VINJE

Vår referanse: 2024/2187-8

Varsel om mindre endring av reguleringsplan for Tyrvelid 99/6, planID 20190002 i Vågslid - Endring av plankart og føresegner knytt til utnytting og teig BKF2 - Høyring

Figur 1. Endringane det søkast om knytt til utnytting er markert med blått omriss. Raud stjerne syner kva tomter som har krav til å løyse parkeringsplass i bygning. Ei stjerne syner ein parkeringsplass i bygning og to stjerner syner to parkeringsplassar i bygning.

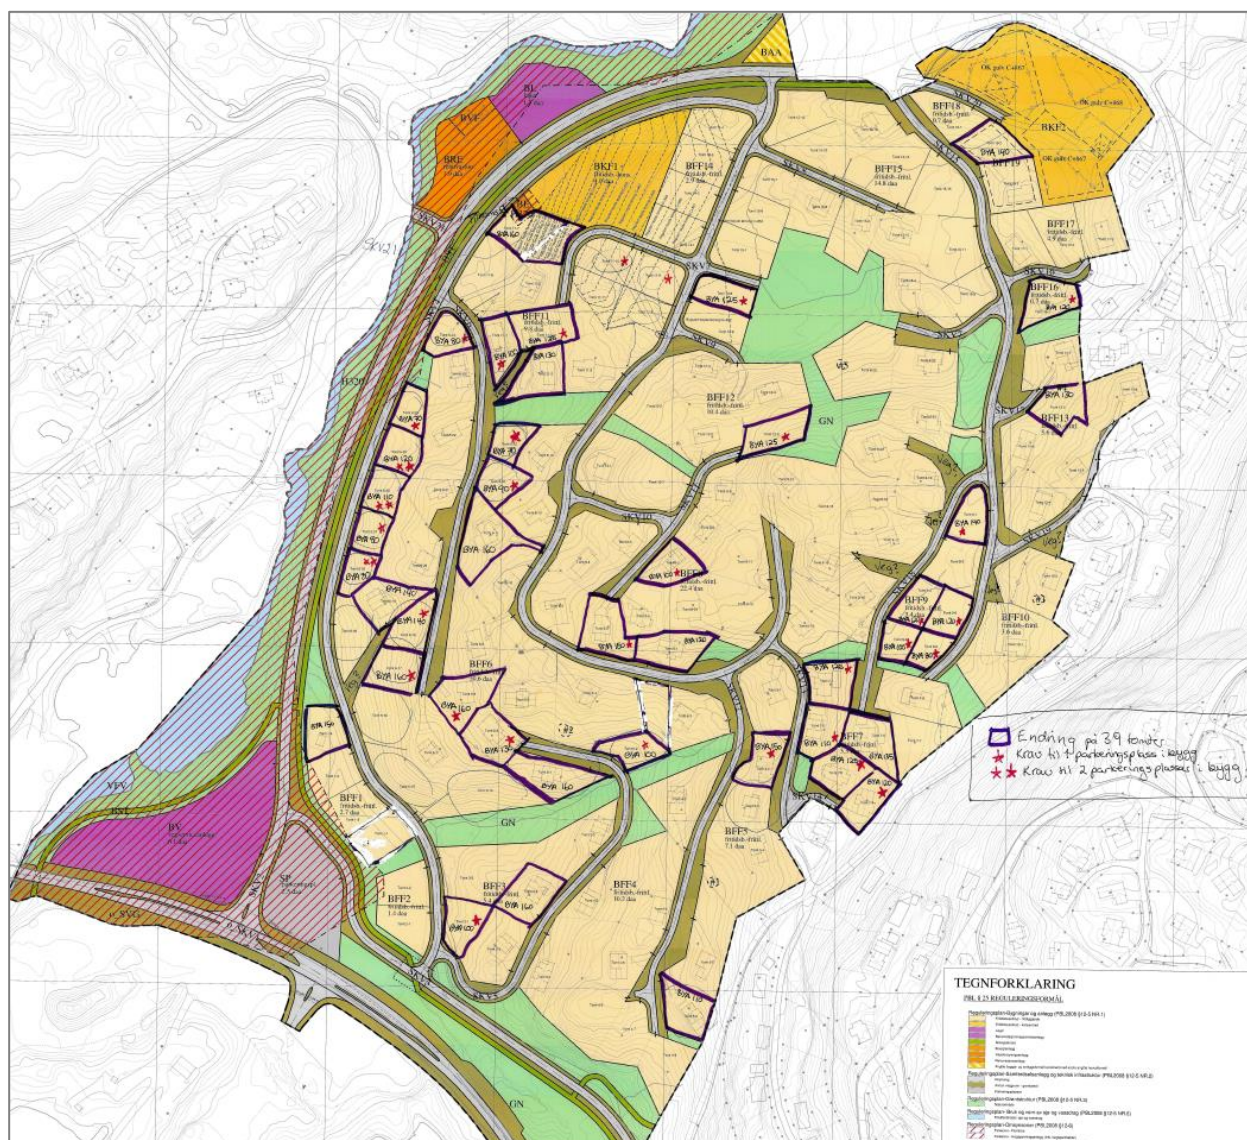
Tyrvelid AS søker om å endre gjeldande føresegner og plankart for reguleringsplan for Tyrvelid 99/6. Når gjeldande føresegner blei utarbeidd var det med oppfatning av at grad av utnytting ikkje var medrekna parkering ved oppføring i %-BYA, jf. kommunedelplanen. I følgjande forslag til planendring er alle tomter med BYA = 20% gjennomgått og oppført med m2-BYA i staden for %BYA, det same gjeld enkelte tomter med BYA = 25% og BYA = 30%.

Endringane er skildra og grunngjeve i søknad datert 26.09.24, seist revidert 16.12.24 (vedlegg 1). Endringane i føresegner er markert med raud tekst og utstreking i vedlegg 4, samt markert i figur 1.

Figur 2. Før endring av plankart.

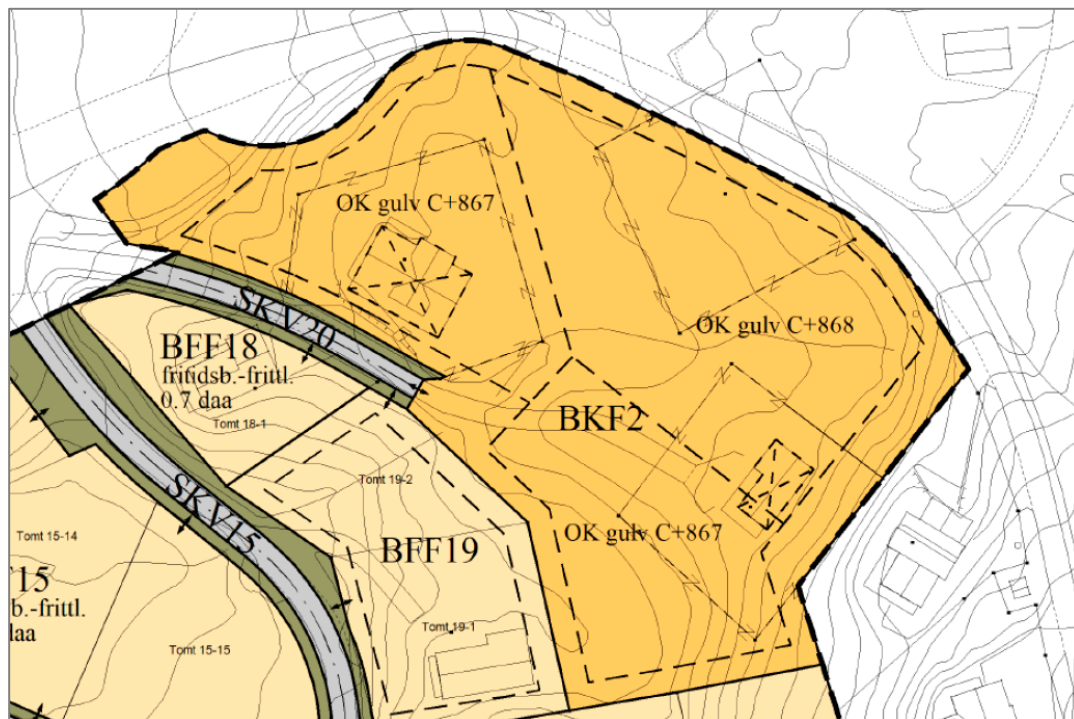
Det er også søkt om planendring i teigen BKF2 på grunn av ei omstrukturering med tomteinndeling som har medført behov for å justere og endre arealføremålet til BFF – fritidsbustad frittliggjande.

Når teig BKF2 endrast til BFF20 er det lagt til nye føresegner for teigen. Verknaden av denne endringa vurderast som positive for nærliggande eigedommar. Det blir ei mindre utbygging (langt mindre bygningsvolum) enn det BKF2 opna opphavleg opp for, ein har i tillegg halde seg innanfor maksimal mønehøgde frå gjeldande plan med 877 moh. I forslag til mindre endring har ein òg inkludert eksisterande bygningsmasse, noko som seg stiller seg godt i høve til miljø. Med tomteinndeling vert det meir føreseieleg for naboar. Det er også meir salbart for forslagsstillar, og lettare å tilpasse seg etterspurnaden.

For å sikre moglegheit til passasje mellom veg SKV22 og SKV20 er det regulert inn korridor med grønstruktur. Denne har naturleg samanheng til regulert trasé for skiløype.
